Многоэтажный жилой дом ГП-72.107

Архитектурные решения

10101-ИДК23/86-АР/23-72.107-АР1

Разрешение	Обозначение	10101-ИДК23/86-АР/23-72.107-АР1
№ 57-25	Наименование объекта строительства	"Комплексная застройка территории, расположенной в границах улиц: Тобольский тракт-Обход города Тюмени (мкр. Губернаторский)" Второй этап

План подземного этажа. Секция 107.1

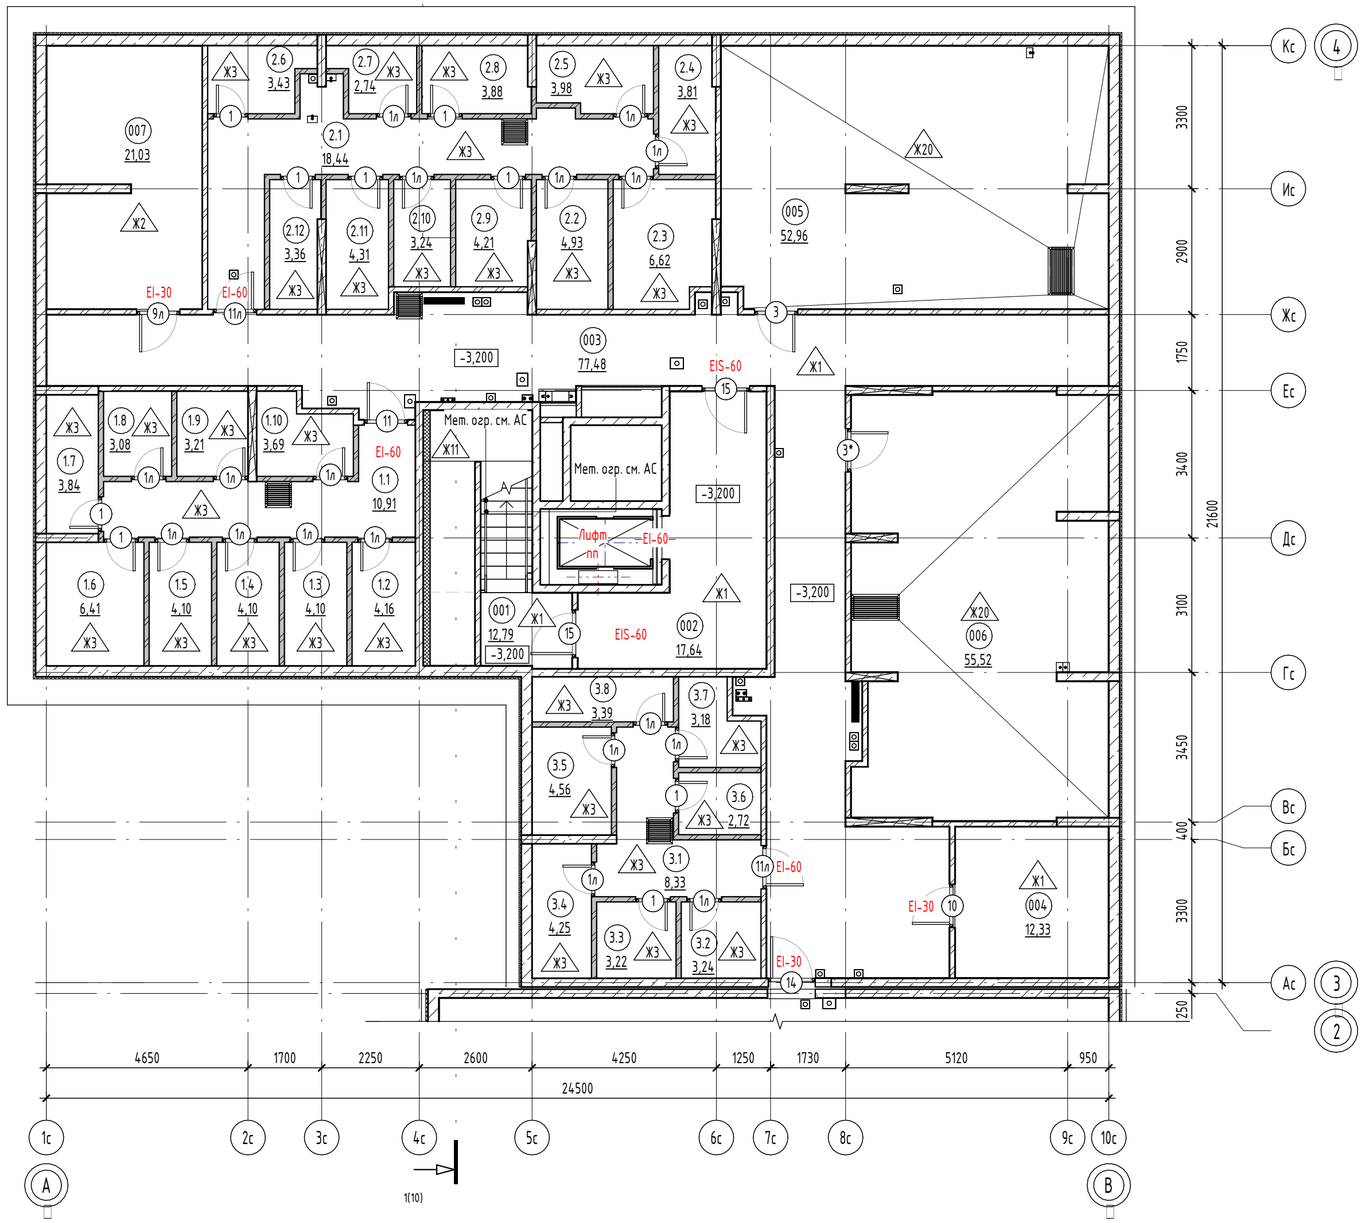
Изм.	Лист	Содержание изменения	Код	Примечание
2	1	Внесены изменения в ведомость рабочих чертежей.	1	Изм.2 (Зам.)
	2-8	Откорректирована привязка перегородок.Изменена ширина окон ОК-9 и ОК-10	1	Изм.2 (Зам.)
	3	Отображены конструкции фальшпилонов в соответствии с АС. Откорректированы габариты вентфасада	1	Изм.2 (Зам.)
	9	Изменены габаритные размеры вентшахт и парапетов. Доавлен узел примыкания оконного блока.	1	Изм.2 (Зам.)
	12	Изменена ширина окон ОК-9 и ОК-10	1	Изм.2 (Зам.)
	13	Откорректированы габариты остекления дверей.	1	Изм.2 (Зам.)
	18, 19	Откорректированы оконные проемы.	1	Изм.2 (Зам.)

Изм.	Лист	Содержание изменения	Код	Примечание
3	1	Откорректирован пункт 27 общих данных и примечания в ведомости рабочих чертежей	1	Изм.3 (Зам.)
	3	Указаны габаритные размеры тамбуров	1	Изм.3 (Зам.)
	2, 7	Добавлены недостающие выноски о наличии металлического ограждения	1	Изм.3 (Зам.)
	6	Убраны лишние размеры	1	Изм.3 (Зам.)
	5, 7	Откорректированы площади помещений 1.11, 1.12, 4.9, 4.8 на плане	1	Изм.3 (Зам.)
	9, 13	Добавлен люк на кровлю. Добавлена спецификация по люку и схема люка	1	Изм.3 (Зам.)
	10, 18, 20, 21	Откорректирована высота стыковочной секции 107.2	1	Изм.3 (Зам.)
	16,17	Откорректировано примечание к экспликации полов	1	Изм.3 (Зам.)

План 1 этажа. Секция 107.1

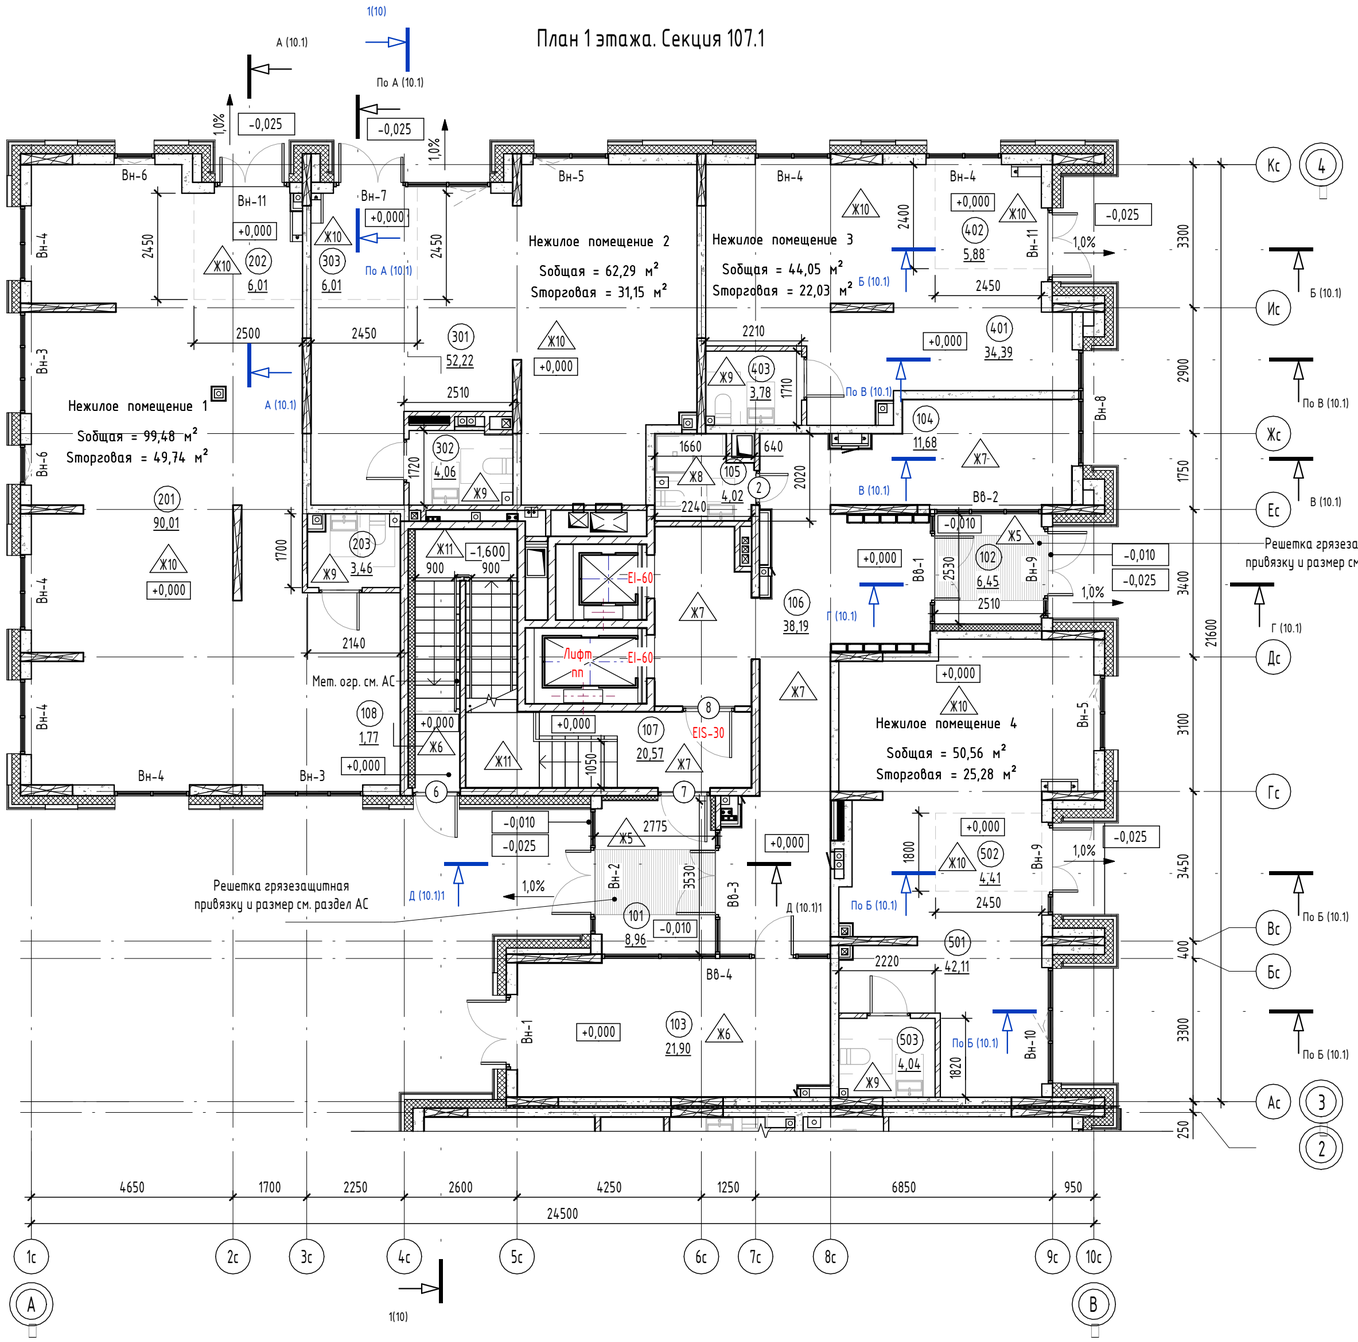
Изм.	Лист	Содержание изменения	Код	Примечение
1	1	Откорректированы ТЭПы. Внесено изменение в ведомость рабочих чертежей.	4	Изм.1 (Зам.)
	2	Откорректировано размещение дверей и способ их открывания.	1	Изм.1 (Зам.)
	3	Откорректирована конструкция витражей.	1	Изм.1 (Зам.)
	7	Лист с планом 13-14 этажа заменен на лист с планом 13 этажа	4	Изм.1 (Зам.)
	8	Добавлен лист с планом 14 этажа	4	Изм.1 (Нов.)
	9	Изменены габаритные размеры вентшахт.	1	Изм.1 (Зам.)
	11	Откорректирована конструкция и эскизы витражей.	1	Изм.1 (Зам.)
	18-20	Откорректирована конструкция витражей.	1	Изм.1 (Зам.)

Изм.	Лист	Содержание изменения	Код	Примечание
6	1	В ведомость рабочих чертежей внесены данные об измененных листах	3	Изм.6 (Зам.)
	3, 10.1	Добавлены сечения по входам и нишам 1-го этажа	3	Изм.6 (Нов.)
	12	В балконные блоки ПВХ включен доборный профиль	3	Изм.6 (Зам.)
	16, 17	Исключен пункт 7 примечаний	3	Изм.6 (Зам.)
	4, 5, 17	На холодных лоджиях добавлен состав пола	3	Изм.6 (Зам.)

План 2-5 этажа. Секция 107.1

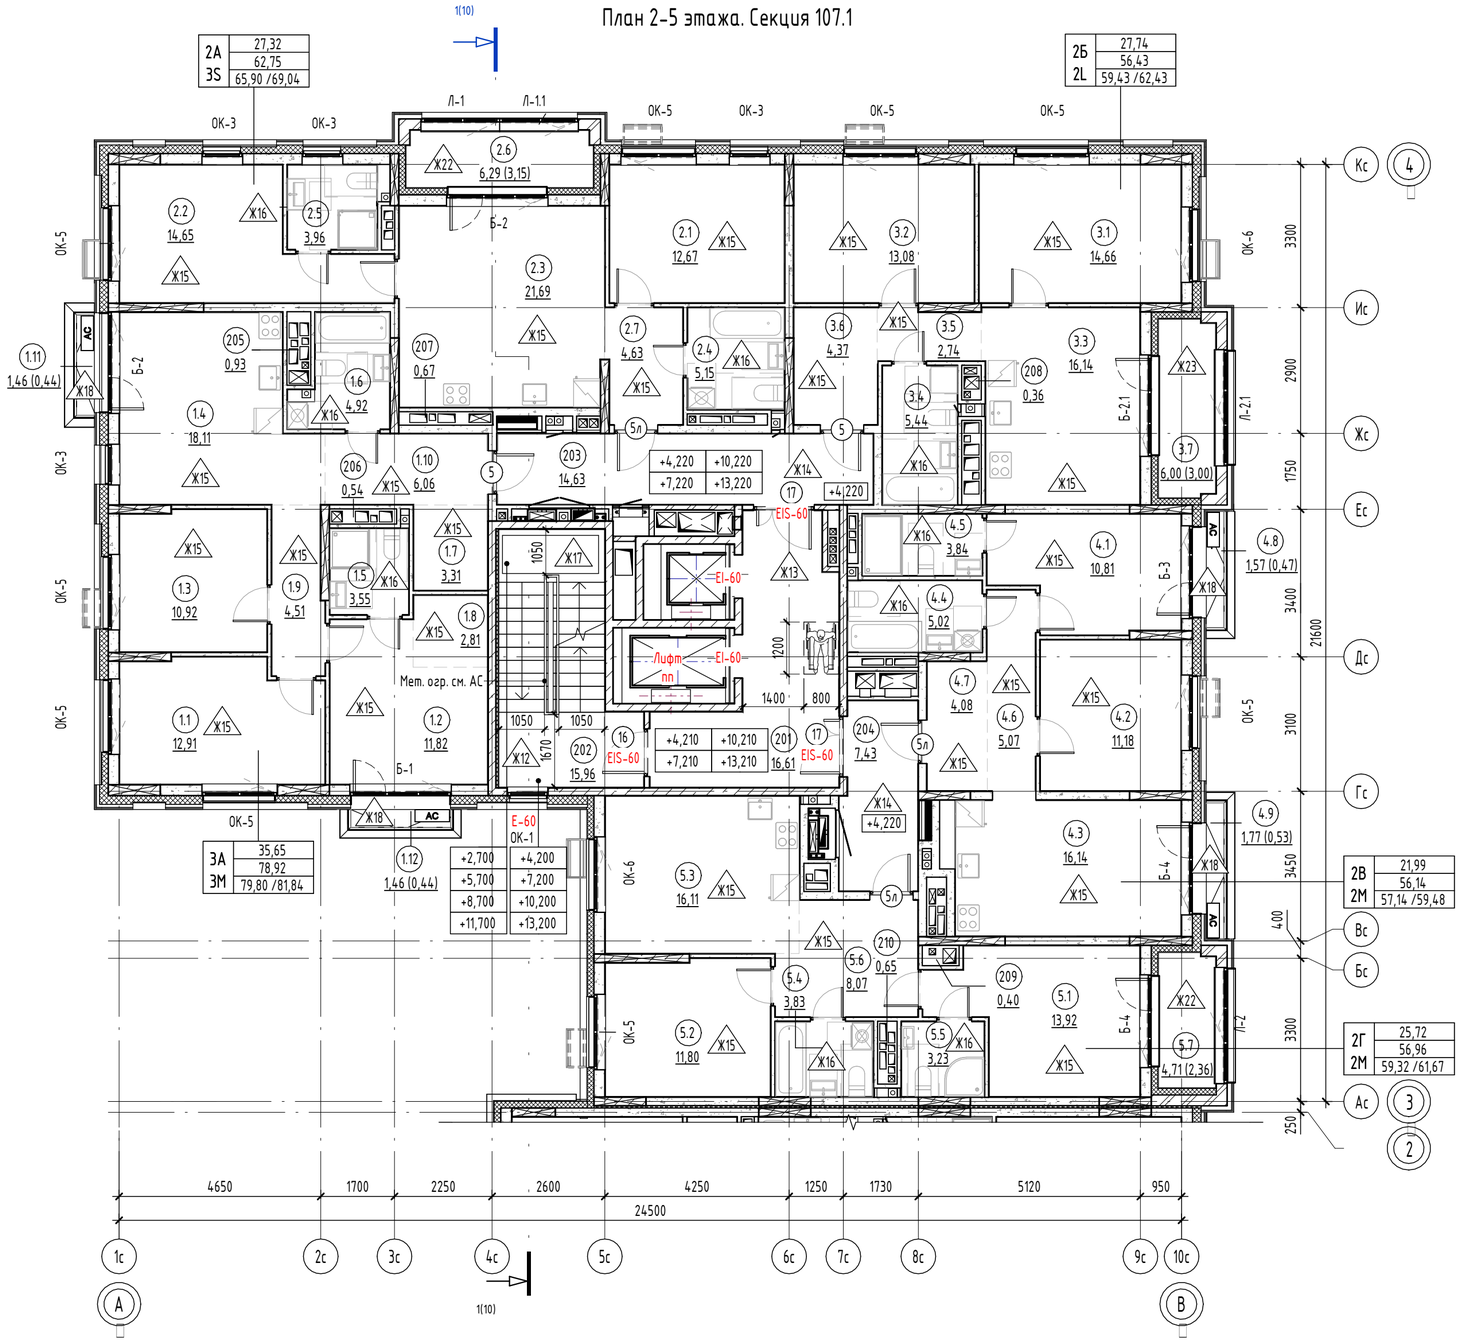
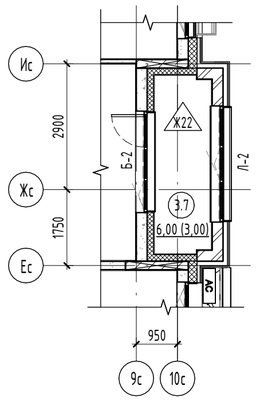
Изм.	Лист	Содержание изменения	Код	Примечание
4	1	Откорректировано примечание в ведомости рабочих чертежей. Откорректировано значение общей площади МОП в ТЭП	1	Изм.4 (Зам.)
	4-8,19,20	Откорректированы размеры, расстановка и материал декоративных элементов из минеральной ваты	3	Изм.4 (Зам.)
	3-8,18-21	Корзины разделены на типы в зависимости от подключения кондиционеров	3	Изм.4 (Зам.)
	10,18-21	Уменьшена высота вентиляционных шахт, показаны монолитные плиты покрытия шахт с дефлекторами	1	Изм.4 (Зам.)
	18-21	На фасадах показаны решётки приточных клапанов	3	Изм.4 (Зам.)
	18,21	Навесной вентилируемый фасад в уровне верхних этажей заменён на мокрый фасад	3	Изм.4 (Зам.)
	3-8,18-21	Изменены размеры корзин для кондиционеров	3	Изм.4 (Зам.)
	19	Изменена высота глухой части ограждения, металлическое ограждение увеличено по высоте	3	Изм.4 (Зам.)
	19	Откорректировано отображение отделки	4	Изм.4 (Зам.)
	11,20	Откорректирован витраж Вн-8	4	Изм.4 (Зам.)

Изм.	Лист	Содержание изменения	Код	Примечание
5	18-21	Откорректировано отображение навигации подъездов и вывесок коммерческих помещений	1	Изм.5 (Зам.)
	6-8	Откорректировано расположение наружных блоков кондиционеров на открытых балконах	4	Изм.5 (Зам.)
	4-8,10, 16-21,	Изменены архитектурные решения по устройству открытых балконов, включая корректировку высоты балконных ограждений	1	Изм.5 (Зам.)
	4-5,10	Кладка стен лоджий увеличена до 250 мм, на лоджиях исключены металлические ограждения	1	Изм.5 (Зам.)
	3-8,22	Откорректированы зашивки инженерных шахт, предусмотрено устройство лючков	1	Изм.5 (Зам.)
	22	Добавлен лист с фрагментами планов расположения лючков, разработана спецификация лючков	1	Изм.5 (Нов.)
	4-8	Исключено утепление лифтового холла	1	Изм.5 (Зам.)
	9,10	Откорректирована толщина утеплителя по внутренней стороне основного парапета кровли и парапета лестнично-лифтового узла	4	Изм.5 (Зам.)

Стадия	Лист	Листов
Р	10.1

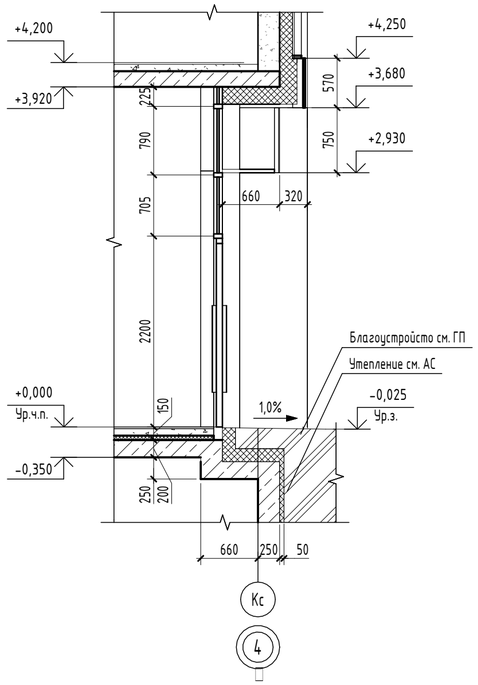
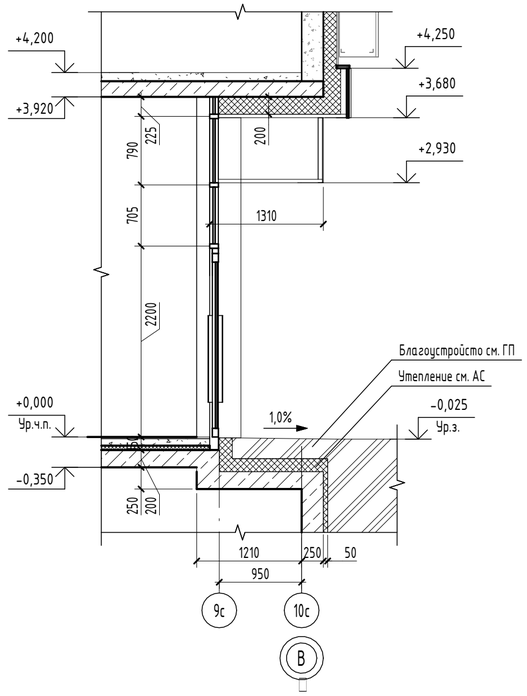
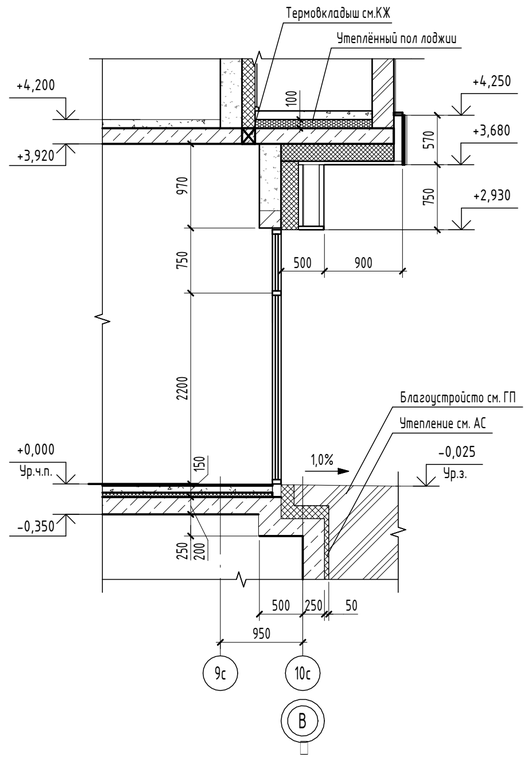
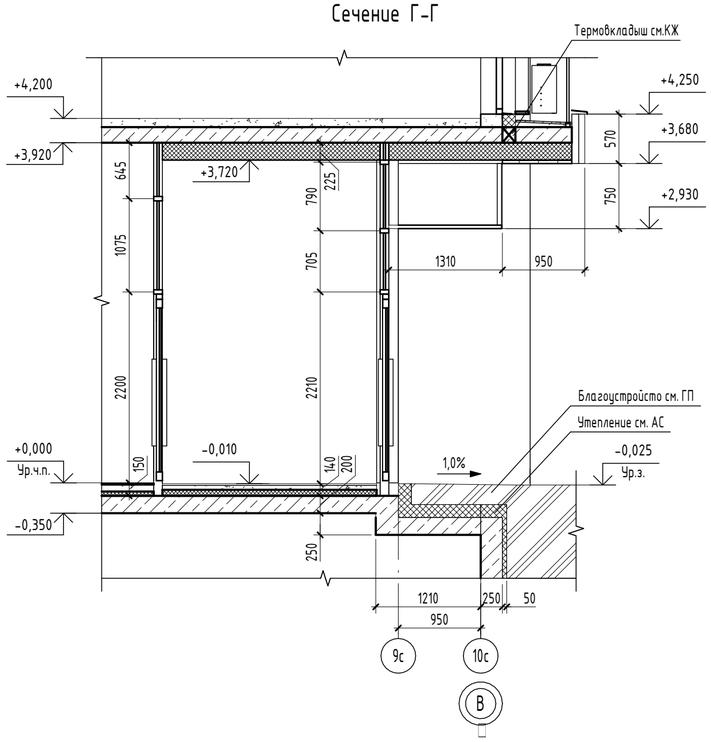
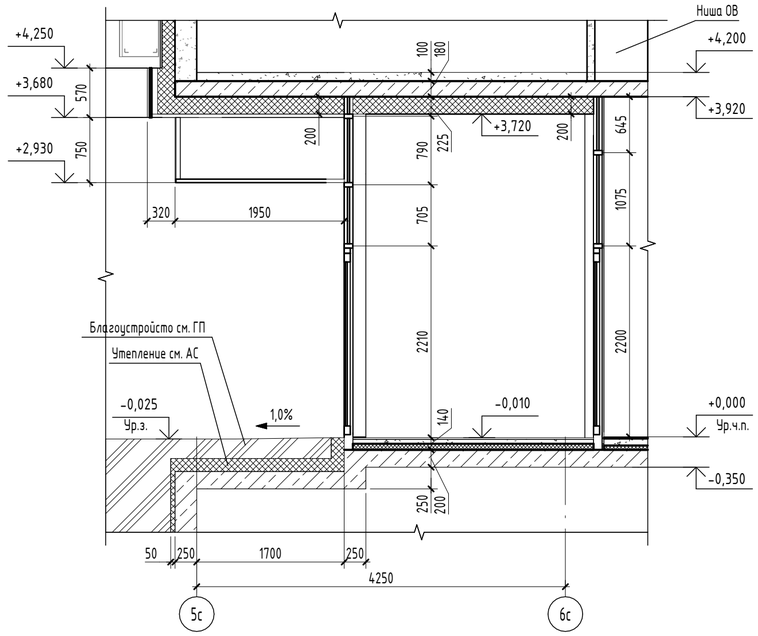
10.1	Добавлены сечения по входам и нишам 1-го этажа		Изм.5 (Нов.)
	12	В балконные блоки ПВХ включен доборный профиль		Изм.5 (Зам.)
	3-5	На холодных лоджиях добавлен состав пола		Изм.5 (Зам.)
